Muistio: Ratakadun pysäkkijärjestelyt, laadittujen suunnitelma- vaihtoehtojen liikenneturvallisuusanalyysi, Mänttä-Vilppula

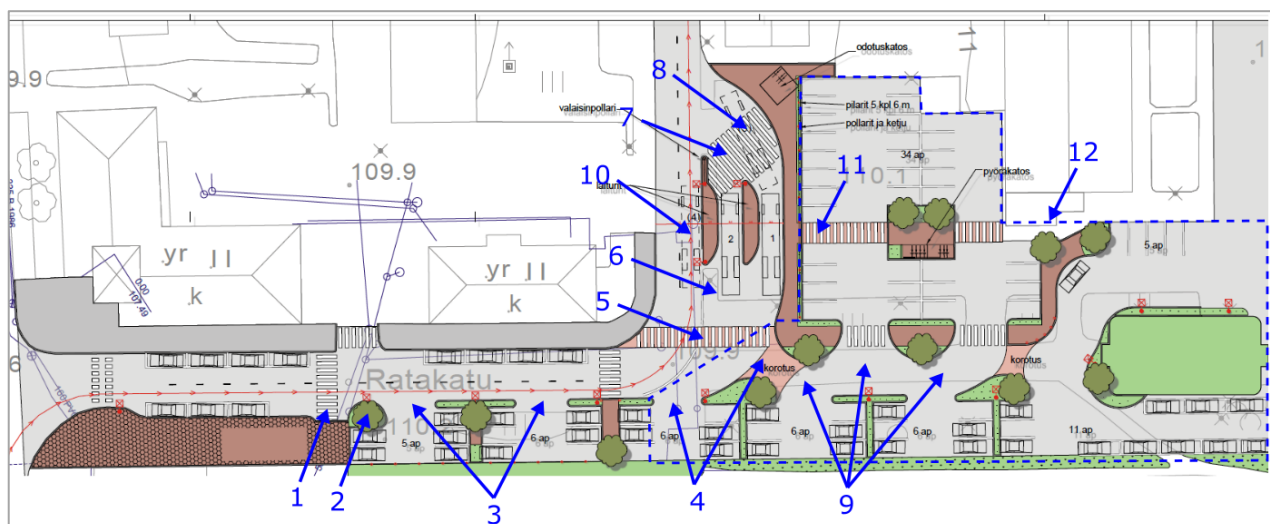
Tiivistetysti vaihtoehdon 2 heikot asiat ovat mm. bussipysäkkien vaatima kohtuuttoman suuri tila, bussipysäkkien kohdan turvattomuus (erityisesti Ratakadun ja Virkamiehenkadun mutkan kohta), kolmannen bussin sijaintivaraus keskellä suojatietä, ylipitkät suojatiet, heikohko parkkipaikkatehokkuus, parkkialueiden turvattomat liittymät ja parkkialueen liittymän sijainti keskellä liittymää. Vaihtoehdon 2 positiivisia asioita olisivat luonnollisesti mahdollisuus kolmen (neljän?) bussin samanaikaiseen paikallaoloon sekä

parkkipaikkojen lisääntyminen. Vaihtoehdon 2 kehittämistarpeet/ongelmat on esitetty alla ja oheisessa kuvassa:

1. Ylipitkä suojatie: Tulisi tehdä odotustila "viereisen puun kohdalle" jolloin ylitysmatka lyhenee.
2. Näkemäeste: Puu tulisi poistaa.
3. Turhan paljon liittymiä parkkipaikoille liian lyhyellä välillä.

4. P-alueen liittymä mutkassa: Sijainti ei voi olla mutkan kohdalla.
5. Ylipitkä suojatie (ja lisäksi mutkan kohdalla ja bussien käänkökohdassa).
6. Liian leveä katualue.

7. Liian pitkä suojatie, epämääräisesti vinoon sijoitettu myös (toki synä tilanpuute).
8. Kolmannen bussin pysähtymis/sijaintipaikan varaus ei voi olla suojatien kohdalla.

9. Jäsentymätön alue.
10. Neljännen bussin pysähtymis/sijaintipaikan varaus ei voi tukkia ajokaistaa heti mutkan jälkeen saavutaessa Ratakadulta.
11. Ylipitkä suojatie: länsipää suojatiestä pitäisi tehdä kivettynä korotettuna alueena (eli eroteltuna itse P-alueesta parkkiruudun mitan verran).

12. Kokonaisuutena katkoviivoitettu alue vaatisi uudelleenjäsentelyä.

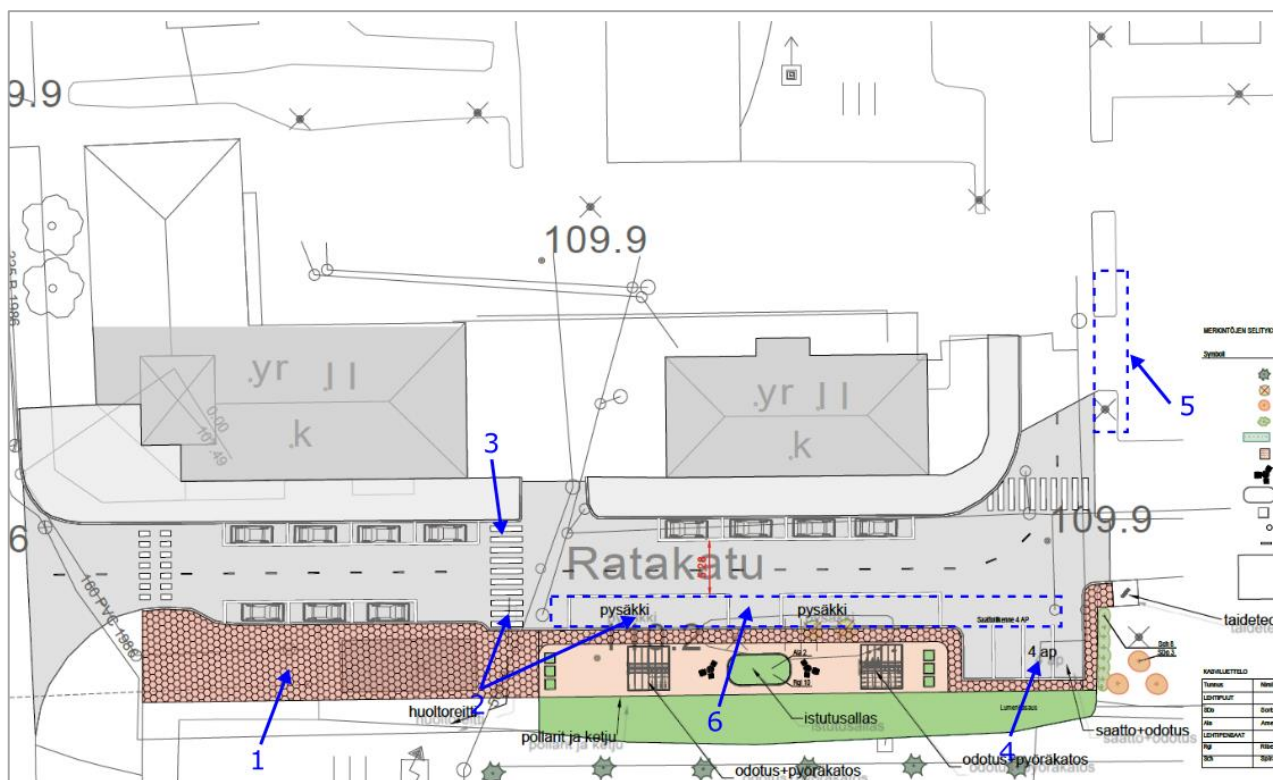
1. Voisiko esitettyä kivettyä aluetta muuttaa viheralueeksi tai sijoittaa sinne jotain, esim. pyöräpysäköintiä? Nykyisellään se voi houkuttaa pysäköintiä ja huoltoliikennettä.

2. Suojatien lyhentäminen eteläpäästä rakentamalla odotustila. Samalla siirretään pysäkkiä hieman idän suuntaan siten, että bussi pääsee sujuvasti kääntymään pysäkillä odotustilasta huolimatta.

3. Suojatien lyhentäminen pohjoispäästä rakentamalla odotustila.
4. Neljän pysäköintipaikan poistaminen (paikkoja ei voida jättää esitettyyn kohtaan, koska niistä jouduttaisiin peruuttamaan erittäin turvottomasti bussien vieritse / keskelle ja samalla vielä mutkaan).

5. Mahdollisesti tarvittavan kolmannen pysäkin karkea sijaintiehdotus, joka mahdollistaa edelleen yhden ajoyhteyden nykyiselle P-alueelle.
6. Mikäli muutosehdotus nro 5 ei ole mahdollinen, ja ihan oikeasti on pakko saada kolme pysäkkiä, mahdollistaa neljän pysäköintipaikan poistaminen harkittavaksi yhden pitkän pysäkkialueen rakentamisen ja kolmen pysäkin sijoittamisen siihen peräkkäin. Hiljaisimpina aikaina, kun busseja ei liiku, voisi tätä aluetta mahdollisesti myös hyödyntää jopa pysäköintipaikkoina. Tämä vaihtoehto voi edellyttää, riippuen mitoittamisesta, pysäkkien päässä sijaitsevan suojatien pienen siirron lännen suuntaan (ja tämä taas poistaisi yhden Ratakadun pohjoisreunan parkkipaikan).
